Plangutachten Pasing Zentrum

Gestaltung von Straßen und Plätzen

Bericht der Vorprüfung

13. Dezember 2007

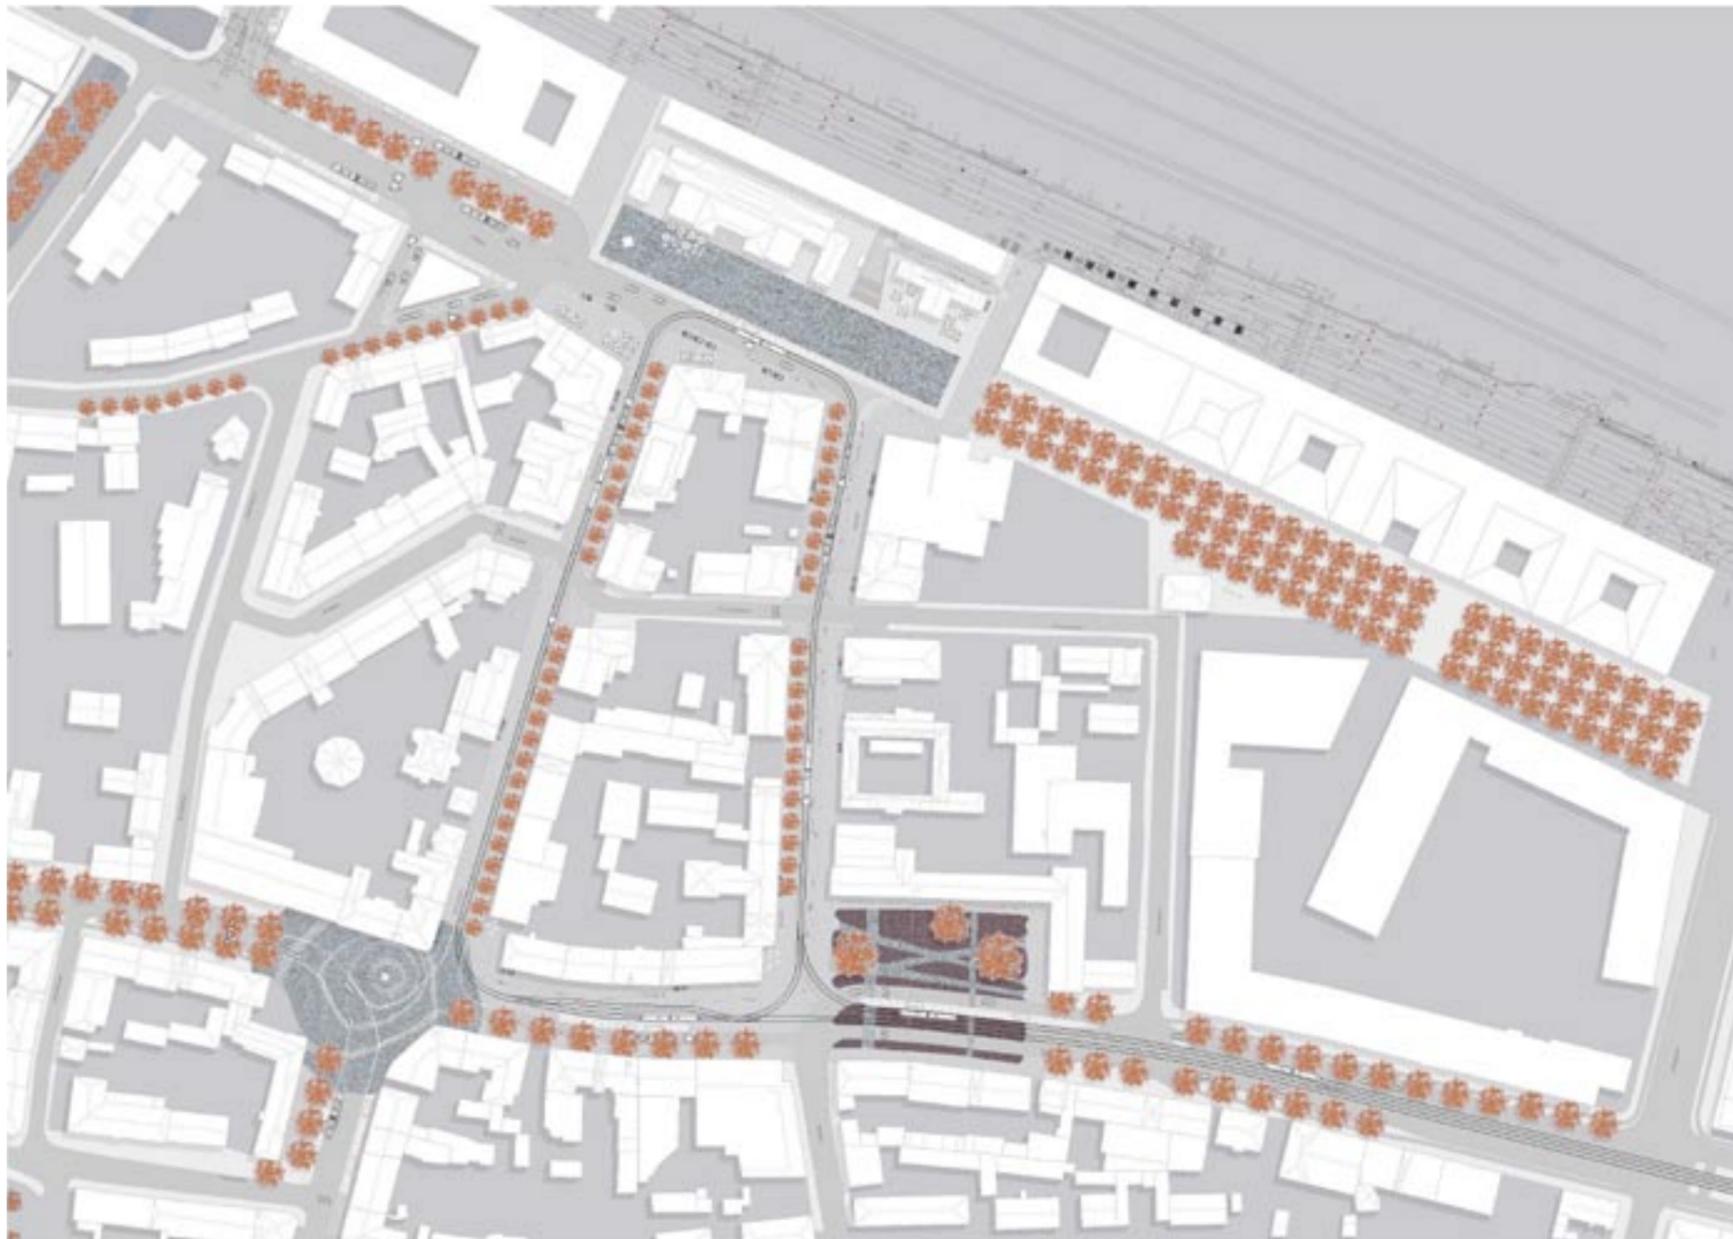
Eklatante Abweichungen von der Auslobung bzw. dem der Auslobung zu Grunde liegenden Stadtratsbeschluss vom 09.05.2007 weisen die Entwürfe der Büros Alfred Peter / Roland Ribí und Schober Architekten / Lang + Burkhardt auf. Das Preisgericht hat daher zu befinden, ob die beiden Arbeiten aus dem weiteren Verfahren ausgeschlossen werden sollen.

Die NUP einschließlich Knotenpunkt Landsberger Straße / Am Knie unterliegt einem eigenen Planungsverfahren. Sie ist projektgenehmigt und befindet sich bereits in der Ausführungsplanung. Die Tramführung widerspricht dem Bebauungsplan, einschlägigen Stadtratsbeschlüssen und Projektgenehmigungen zur NUP sowie dem Nahverkehrsplan.

Diese Vorschläge benötigen eine umfangreiche verkehrliche Begutachtung. Dies ist im Rahmen der Vorprüfung nicht leistbar.

Die Tramführung widerspricht dem Bebauungsplan sowie dem Stadtratsbeschluss zum Verkehrskonzept Pasing Zentrum, in dem u.a. die Führung der Trambahnlinie im Sinne einer Blockumfahrung der Bäcker- und Gleichmannstraße im verkehrsberuhigten Geschäftsbereich festgelegt wurde. Die vom Entwerfer angedeutete Option, die Verkehrsführung gemäß Auslobung anzupassen, ist nicht prüfbar.
